2023-0399: Geilenkirchen, Gillesweg 1, Realschule

Hier: Brandschutztechnische Bewertung

## **Fachtechnische Stellungnahme Brandschutz**

zur brandschutztechnischen Zustands-Bewertung der städtischen Realschule in Geilenkirchen am Gillesweg 1.

Abb. 47 Planausschnitt Erdgeschoss (Brandschutzkonzept vom 02.11.22)

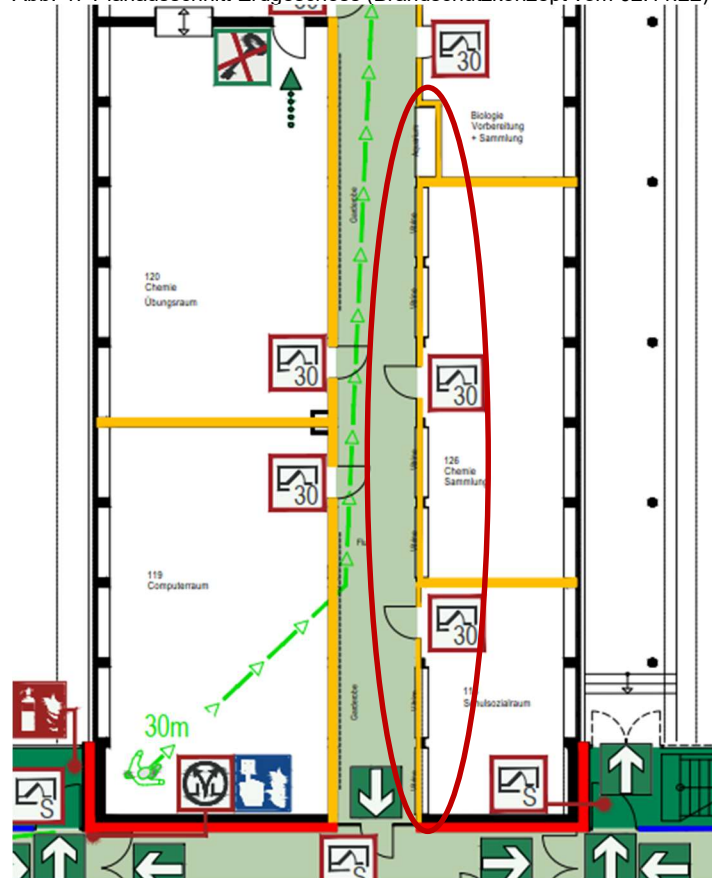
Zwischen den NWT-Räumen und dem notwendigen Flur wurden Öffnungen in Trennwänden festgestellt welche nicht in feuerhemmender Bauweise verschlossen sind. Es handelt sich um mehrere einfachverglaste Vitrinen. Diese Öffnungen sind aufgrund der Führung des ersten sowie des zweiten Rettungsweges über den anliegenden notwendigen Flur feuerhemmend zu verschließen.

Abb. 48 Planausschnitt Untergeschoss (Brandschutzkonzept vom 02.11.22)

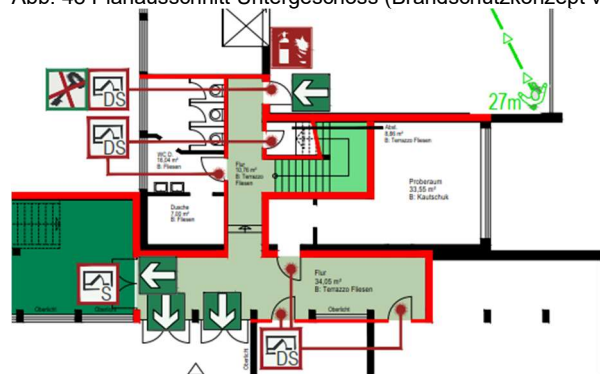
Holzwerkstoffdecke in notwendigem Flur erfüllt nicht die Anforderung der BauO NRW an nicht brennbare Deckenbekleidungen.

Abb. 49 Planausschnitt Untergeschoss (Brandschutzkonzept vom 02.11.22)

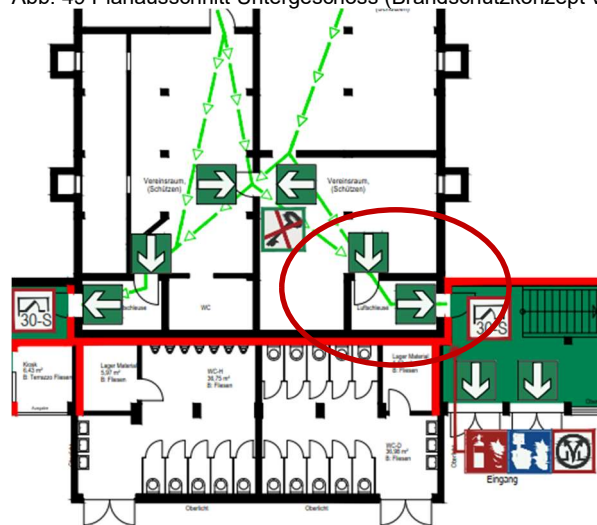
Der zweite Rettungsweg aus dem Bereich des Schießstands ist nicht begehbar und mit Baumaterialien verstellt. Die alten Bunkertüren genügen nicht den Anforderungen an Türen in Fluchtwegen. Der zweite bauliche Rettungsweg ist herzustellen.

Des Weiteren ist der Fluchtweg und als nicht abschließbar gekennzeichnete Tür zwischen den Vereinsräumen bei der Begehung verschlossen. Die Begehung konnte nur im linken vorderen Vereinsraum erfolgen.
